改善箇所説明図

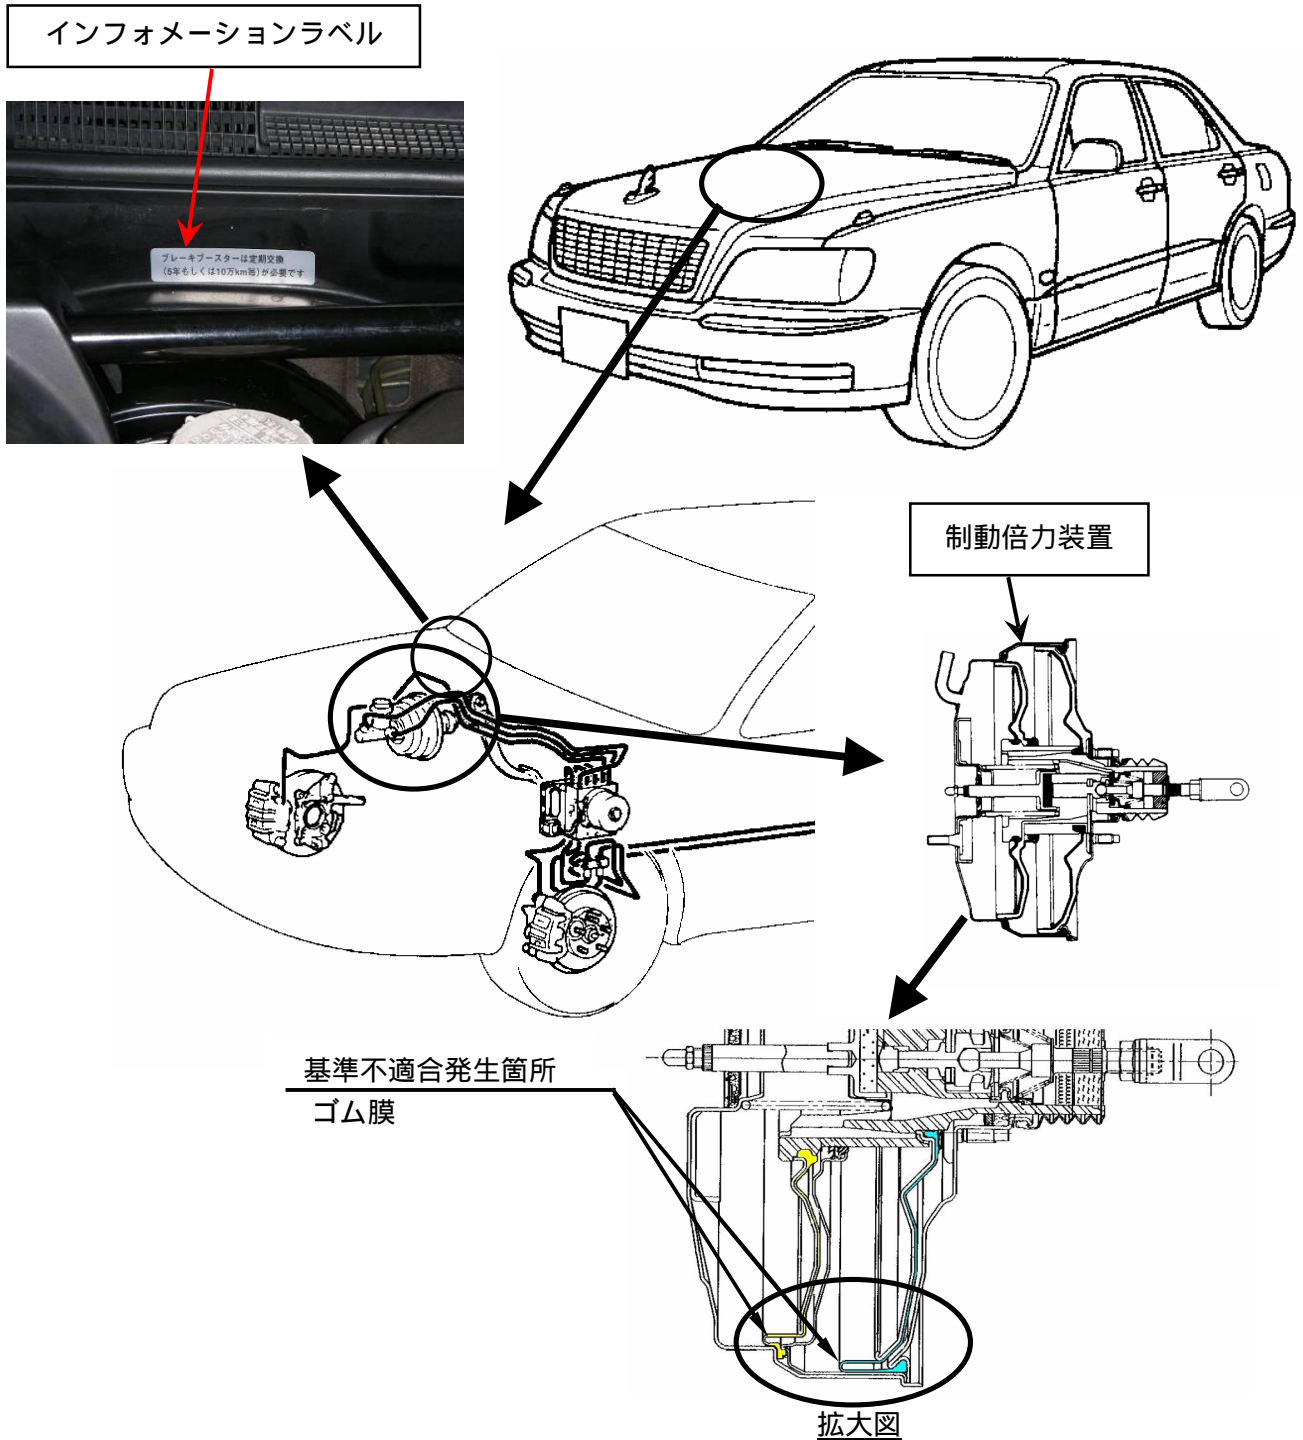
制動倍力装置において、高温が続く使用条件を想定していなかったため、当該使用条件下で継続的に使用された場合、制動倍力装置内のゴム膜が熱により劣化するものがある。そのため、そのまま使用を続けると、当該ゴム膜に亀裂が発生し、倍力作用が損なわれて制動停止距離が伸びるおそれがある。

全車両、制動倍力装置を新品と交換するとともに、メンテナンスノートの点検整備項目に交換部品・交換時期を追記する。また、定期交換のインフォメーションラベルを原動機室内の制動倍力装置付近のボデーパネルに貼付する。

注：図中の 内は交換または追加部品を示す。
